Autres pentes et parcelles du dossier PLAN EPANDAGE ENGIE BIOZ GUERET

DAL 55 à Bonnat, DAL 17 Champsanglard, BRL27 Guéret

BRL 27

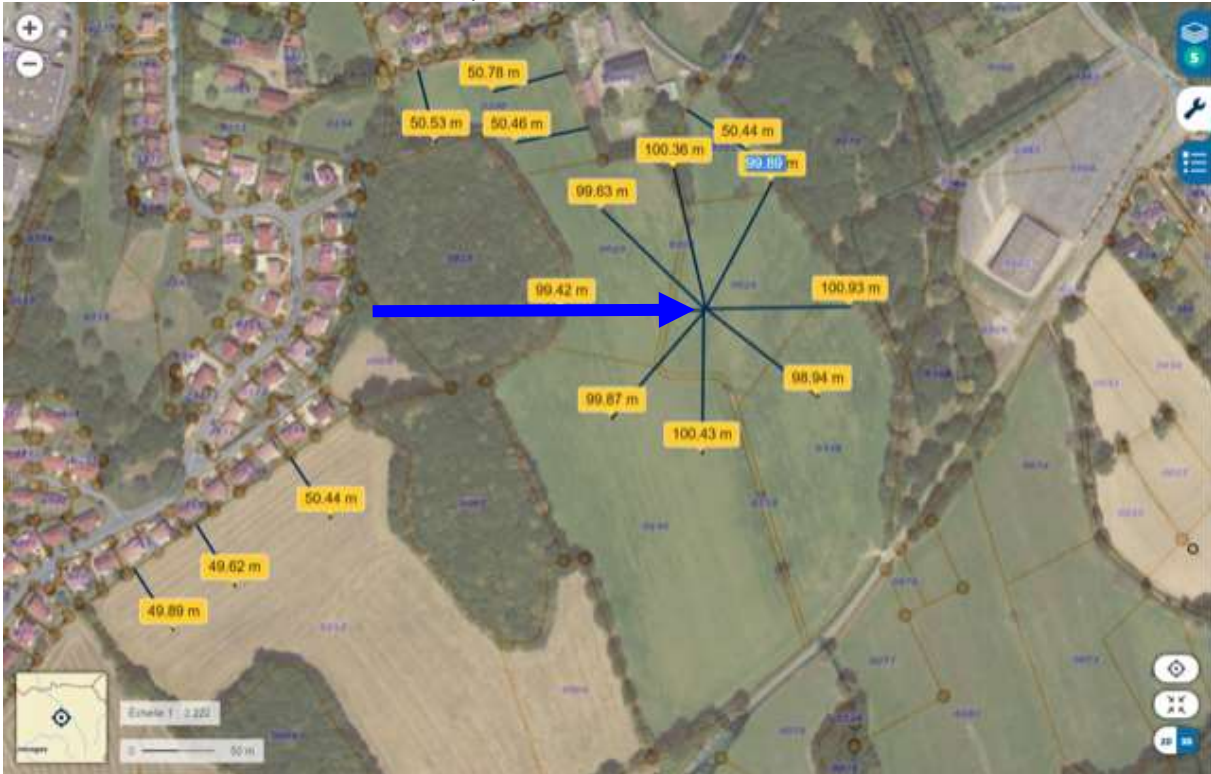
Chemin matérialisé sur le plan cadastral (noté en flèches rouge)

Il est donc prévu un épandage sur la voie publique...

Source (avec buse, visible dans le champs)

or, page 186 de l'epe, la parcelle est indiquée en aptitude comme bonne ! Il y a une source en plein milieu !!
Et cette parcelle est classée bonne aptitude ! elle devrait pourtant être déclassée en inapte à l'épandage

De plus , il existe une pente sur le reste de la parcelle.

Retrait de 50m doit être respecté par rapport aux maisons. épandage au-dessus

Au delà des 50m, la pente peut encore 19% , denivelé de plus de 8 m au dela des 50 m règlementaire

Et cette parcelle est classé bonne aptitude ! elle devrait pourtant être déclassé en inapte à l'épandage
